T1657 / T2264 / T2265 → WVAs 24468 / 24469

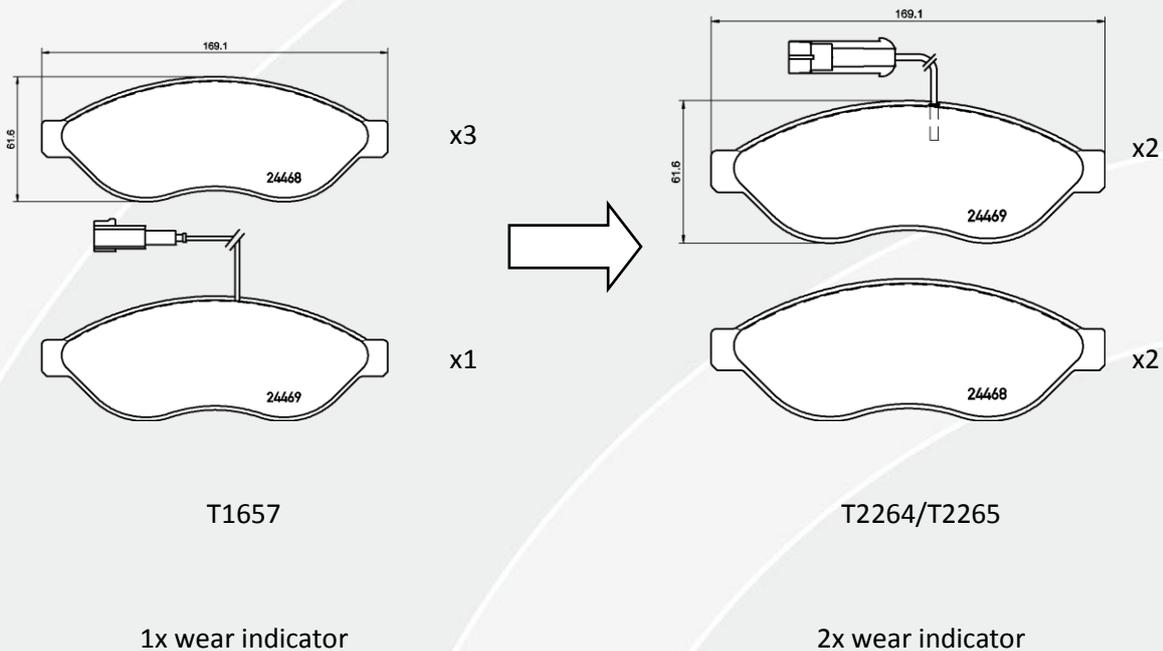
For the reference T1657 Fiat have changed their corresponding OES references from one wear indicator to two wear indicators per set. Not used wear indicators have to be simply cut off during assembly.

In order to be in line with the OES programme we will change to two wear indicators per set as well. As a result of this we will do the following replacements and split T1657 into two part numbers:

The “new” references are equipped this accessory kits for fitting. Due to a different payload of the linked vehicles the sets have different accessory kits. Therefore T1657 has to be split into two part numbers.

Existing stock of T1657 can be sold out. Please take care that only vehicles equipped with one wear indicator can use T1657.

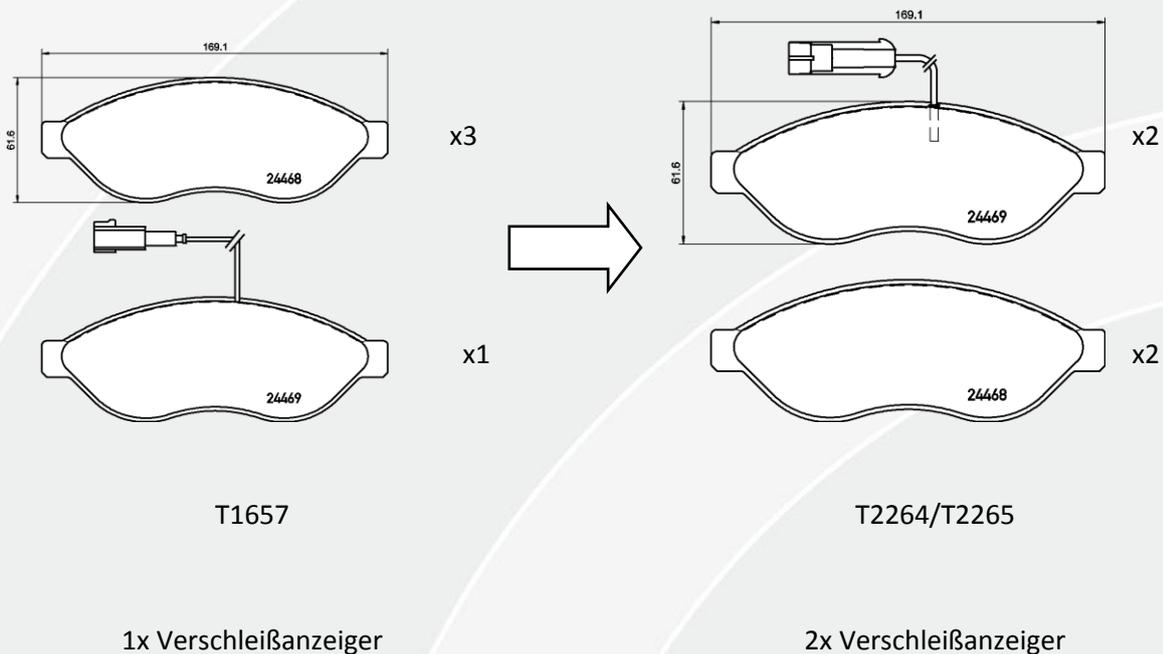
Für den Artikel T1657 hat Fiat den entsprechenden OES Artikel von einem auf zwei Verschleißanzeiger pro Belagsatz umgestellt. Nicht benötigte Verschleißanzeiger können während der Montage einfach abgeschnitten werden.

Um analog zum OES zu agieren werden wir ebenfalls die Änderung auf zwei Verschleißanzeiger vornehmen. Als Resultat daraus werden wir die folgenden Ersetzungen vollziehen und T1657 auf zwei Teilenummern aufteilen:

Die "neuen" Teilenummern enthalten Zubehör, welches für den Einbau benötigt wird. Aufgrund verschiedener Zuladungen der verknüpften Fahrzeuge gibt es unterschiedliche Zubehöre und daher auch unterschiedliche Teilenummern. Deshalb wird T1657 auf diese zwei Nummern aufgeteilt

Noch existierender Bestand von T1657 kann verkauft werden. Bitte beachten Sie für den Einbau, dass nur Fahrzeuge mit einem Verschleißanzeiger T1657 nutzen können.
